新竹縣政府工程查核代表照片表

工程名稱：尖石鄉控溪部落環境綠美化工程

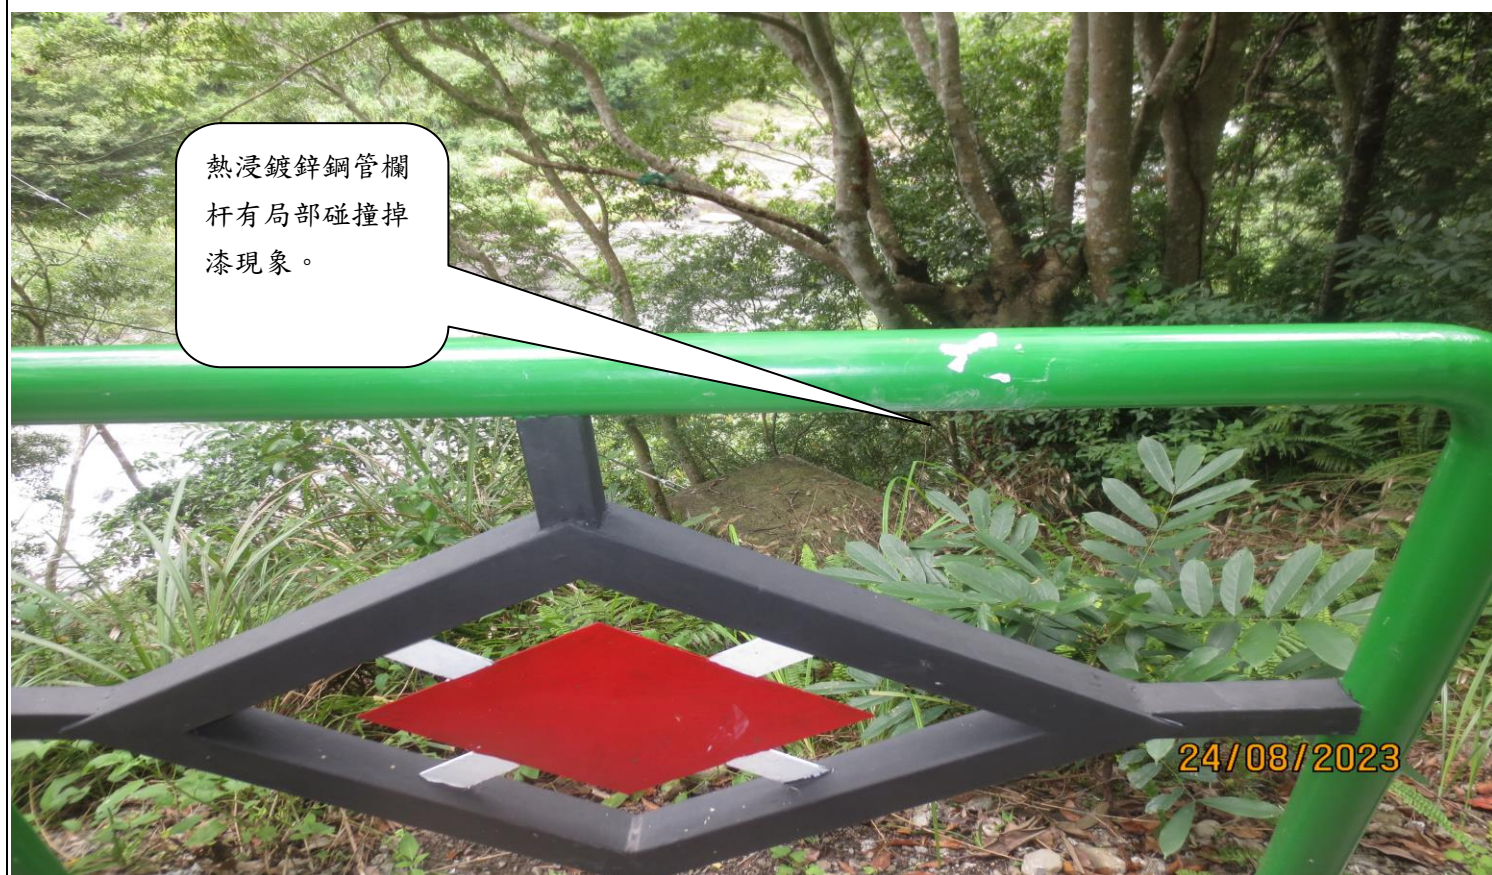
熱浸鍍鋅鋼管欄杆有局部碰撞掉漆現象。

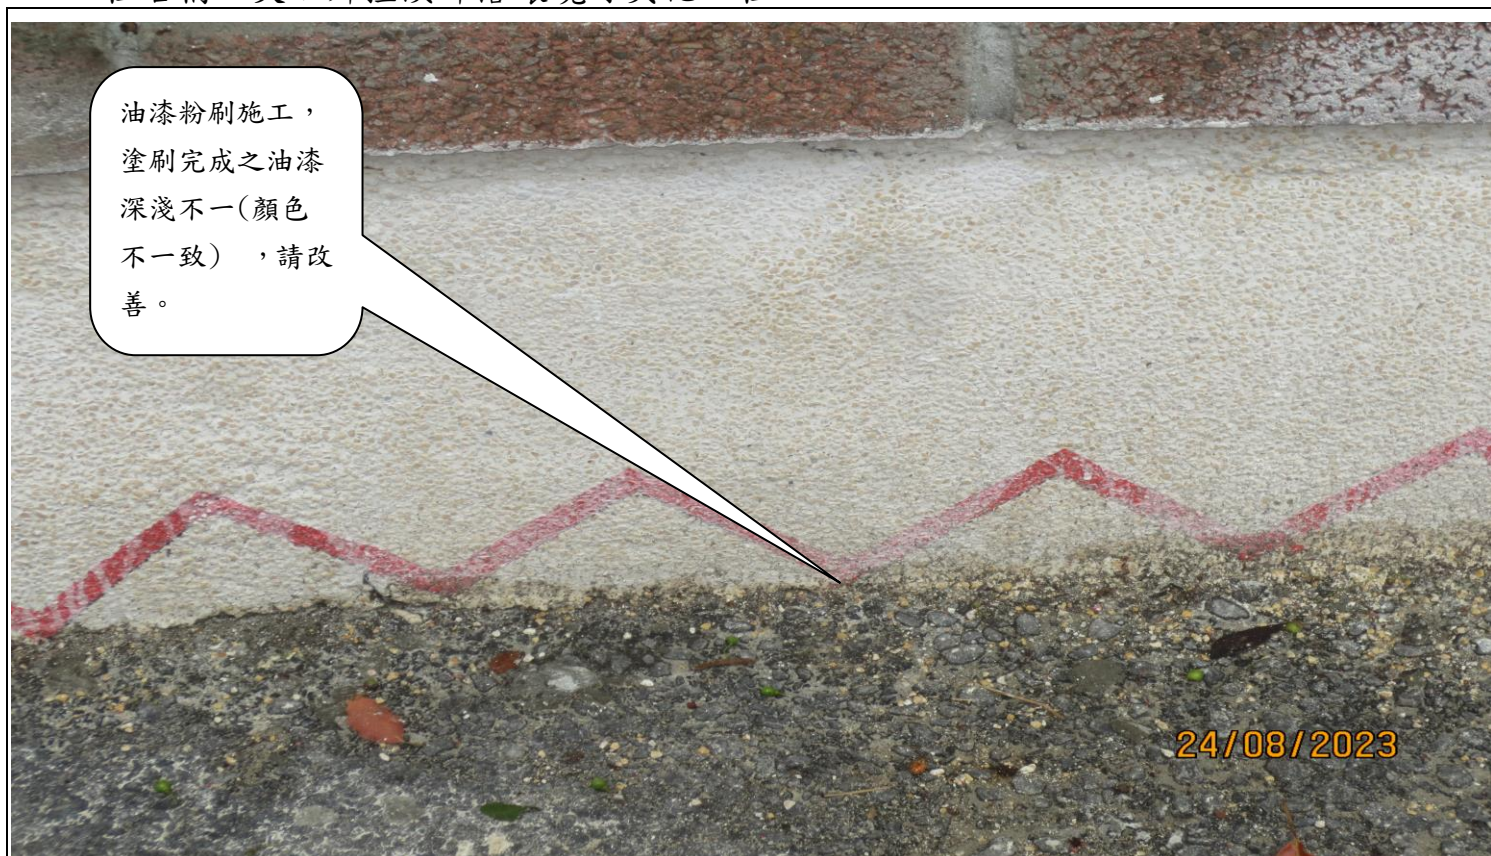
仿櫟木欄杆與仿松本竹欄杆的白色竹節油漆不完整及混凝土灰泥未清除。
